Vedlegg til sak: Høyringsuttale til søknader om løyve til å bygge 10 småkraftverk i Flora kommune

Saksutgreiing for Klauva kraftverk i Flora kommune

Foto opp frå sjøen til venstre. Ned mot sjøen til høgre.

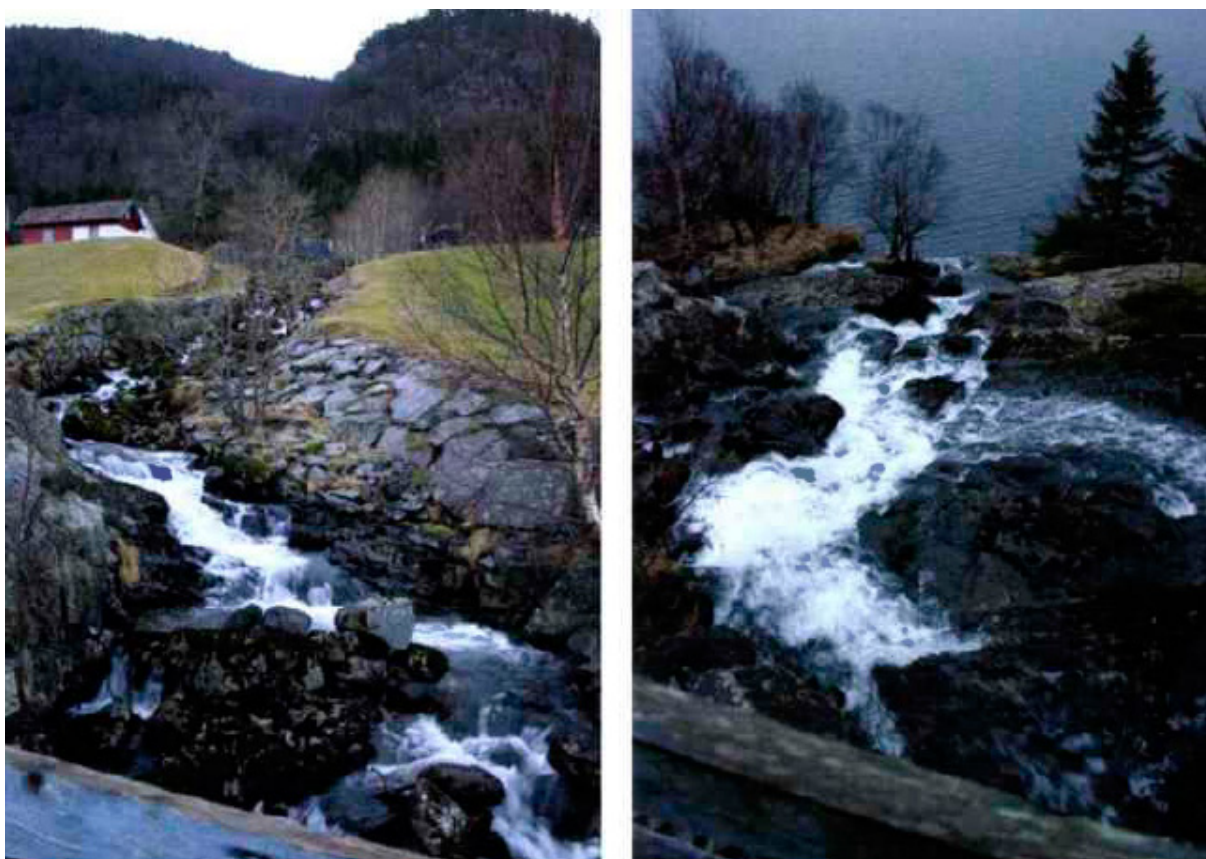
Nedre delen av elva er godt synleg frå fjorden og fylkesrådmannen meiner at det er foreslått for lita minstevassføring om sommaren. Av omsyn til landskap bør minstevassføringa aukast, helst til nivå med 5-persentilen, dvs. 138 liter/sek. Det må leggst vekt på støydemping, slik at støy ikkje får bre seg utover fjorden.

Prosjektet bør kunne realiserast, men fylkesrådmannen meiner at det av omsyn til landskap bør sleppast minstevassføring om sommaren tilsvarande 5-persentilen: 138 liter/sek. Det må leggst vekt på støydemping, slik at støy ikkje får bre seg utover fjorden.
